ВИНТЫ К ОПРАВКАМ ДЛЯ КРЕПЛЕНИЯ ТОРЦОВЫХ ФРЕЗ

ГОСТ 13039—83

Изменение № 1 ГОСТ 13039—83 Винты к оправкам для крепления торцовых фрез. Конструкция и размеры

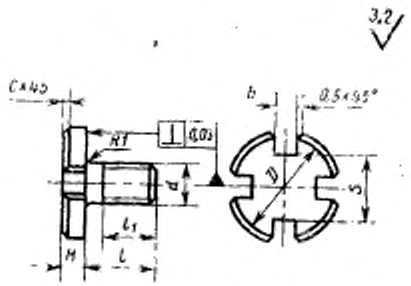
Пункт 1. Чертеж. Продлить линию диаметра *D* до наружного контура головки винта;

таблица. Графы *l*, *H*, «Масса, кг, не более» изложить в новой редакции:

Обозначение винта	*l*	*H*	Масса, кг, не более
6000—0011	16	6	0,017
6000—0012	18	7	0.036
6000—0013	22	8	0,062
6000—0014	26	9	0,118
6000—0015	30	10	0,208
6000—0016	36	10	0,322
6000—0017	36	10	0,0390
